Opinia Nr 07 / 2021

Z wyniku przeprowadzonych oględzin – ekspertyzy urządzeń ogrzewczo-kominowych

w BYDGOSZCZY ul POMORSKA Nr 54A

dotyczy mieszkania Nr 13 Pana// ADM -ROM 3

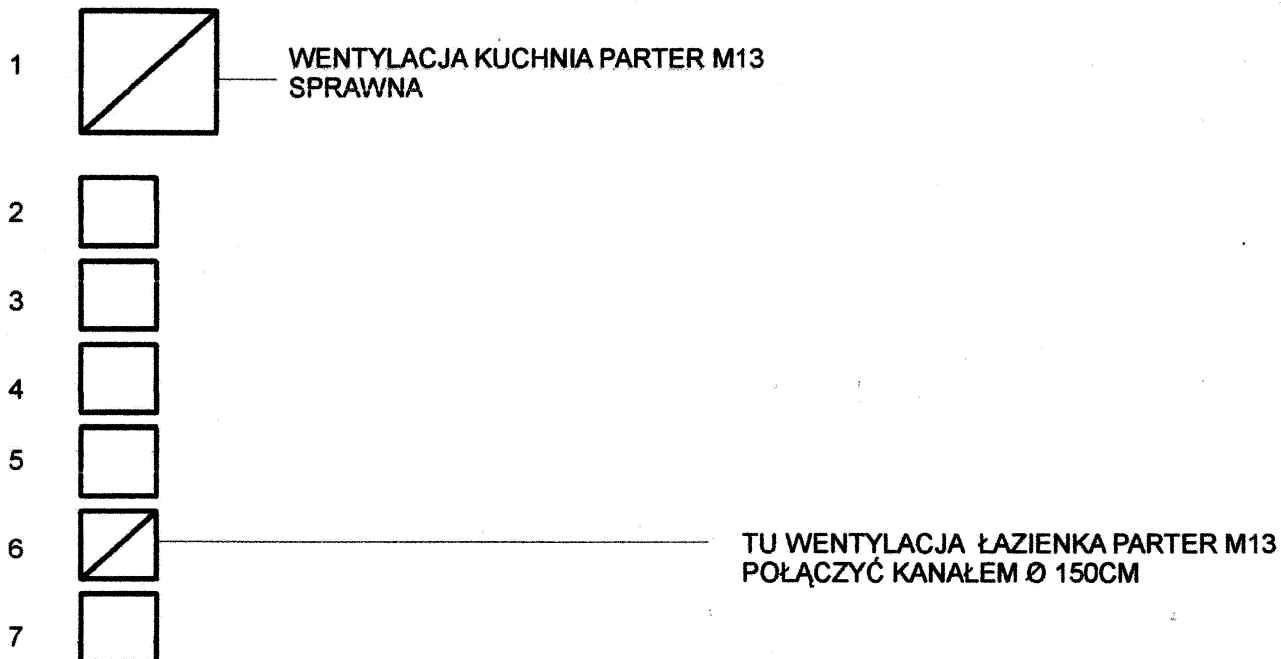
1. Przewód(y) Nr 6 , 8 (patrz szkic na odwrocie) odpowiadają-nie odpowiadają
wymaganiom niżej wymienionych przepisów i może-(mogą)-nie może-(nie mogą)-być przeznaczony

(e) do podłączenia 6- DO PODŁĄCZENIA WENTYLACJI Z POMIESZCZENIA ŁAZIENKI
WENTYLACJE POŁĄCZYĆ KANAŁEM O 150 CM .

8- DO PODŁĄCZENIA OGRZEWANIA GAZOWEGO W KUCHNI Z POWODU BRAKU WOLNYCH
PRZEWODÓW KOMINOWYCH NALEŻY WYPROWADZIĆ SYSTEM POWIETRZNO- SPALONOWY
PO SCIANIE ZEWNĘTRZNEJ PONAD DACH BUDYNKU .

TU CO GAZ KUCHNIA PARTER M13
SYSTEM POWIETRZNO-SPALINOWY
WYPROWADZIĆ PONAD DACH BUDYNKU
